ウラン濃縮加工施設 設工認申請書における誤記について

当社ウラン濃縮加工施設の使用前事業者検査に向けた準備作業において、新規制基準に係る設工認申請書（第 4 回設工認申請（令和 3 年 7 月 26 日付け原規規発第 2107268 号）及び第 5 回設工認申請（令和 4 年 2 月 4 日付け原規規発第 2202048 号））の仕様表の一部に誤記が確認され、記載の適正化が必要であると判明したことから、軽微変更届の対応をさせて頂きたい。

図 1.3.2 気体廃棄物の廃棄設備 系統詳細図 (給気, 還気ダクト (1 階))

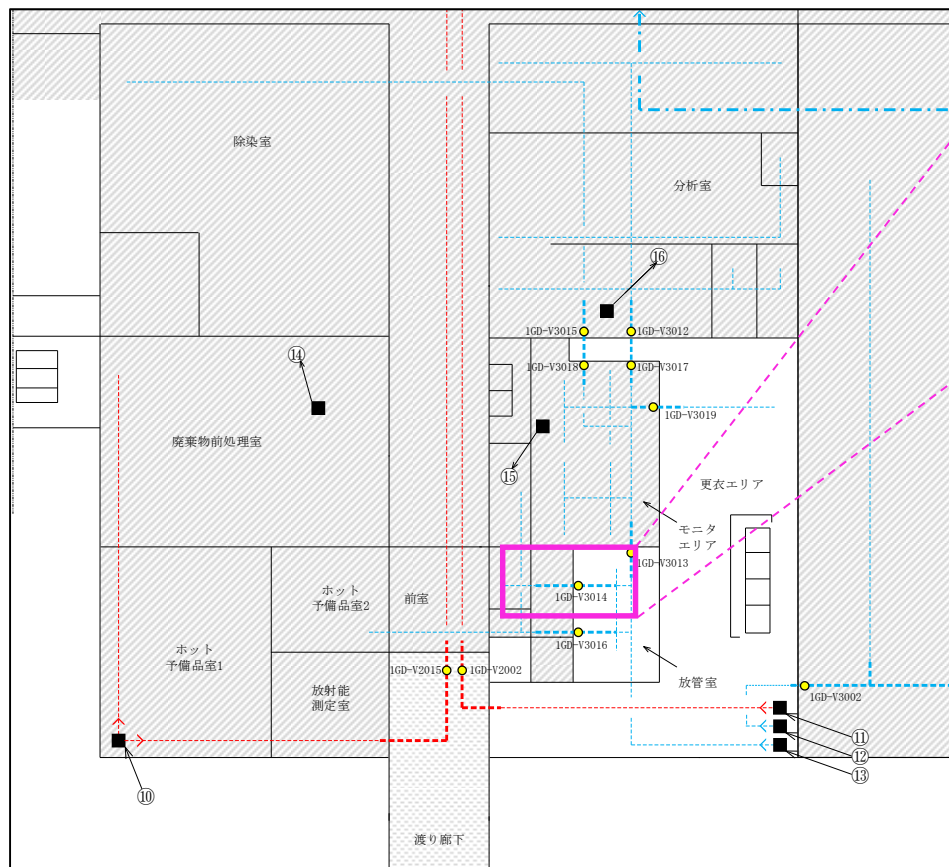
【誤記 1 『ダクト仕様の記載の誤記』のうち 1 号給気ダクトの厚さの誤記に関するエビデンス】

板	厚	0.5	0.6
ダクトの長辺呼び寸法		450 以下	460~750
接合用フラン	等辺山		
	最大	当該ダクトの長辺が 450 mm 以下の場合、 厚さは 0.5 mm	
フランジ取付用リベット	リベット呼び径	4.5	4.5
	リベット間隔	65	65

図 1.3.5 気体廃棄物の廃棄設備 系統詳細図 (排気, 局所排気ダクト (2 階))

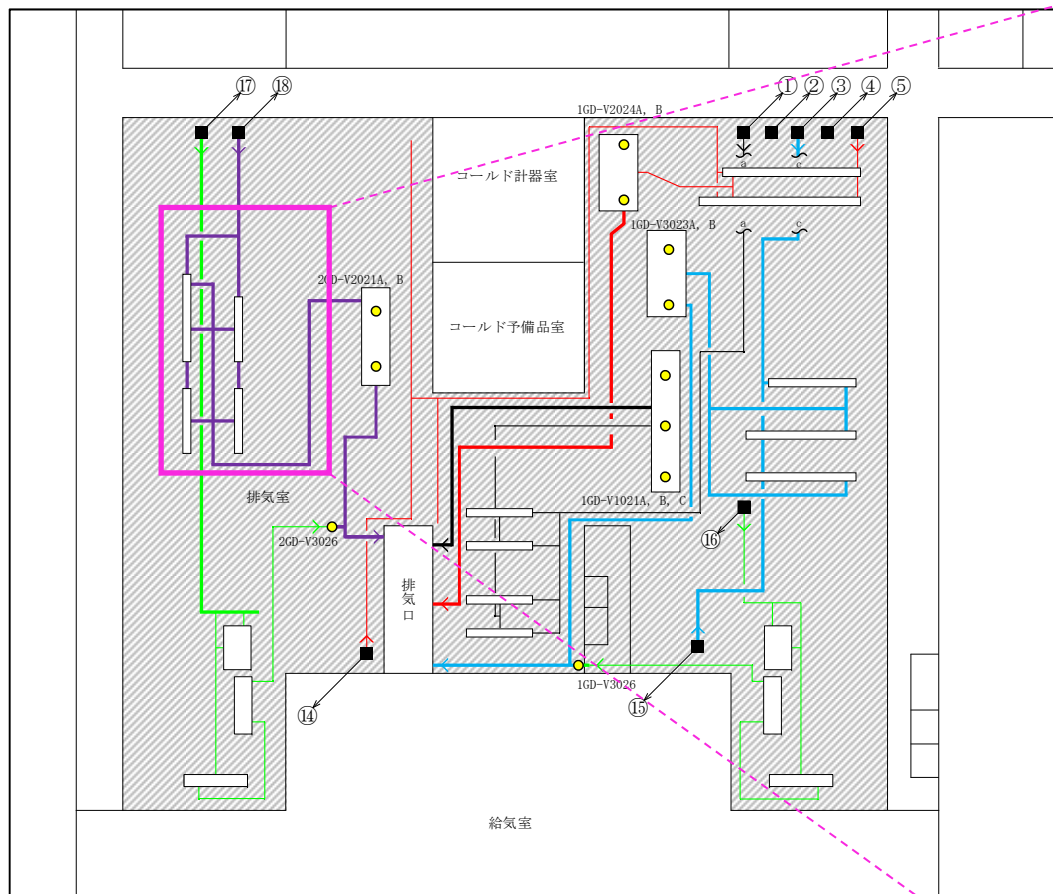
【誤記 1 『ダクト仕様の記載の誤記』のうち 2 号排気ダクトの外径の誤記に関するエビデンス】

2号排気ダクトの丸ダクト (外径φ500 mm)
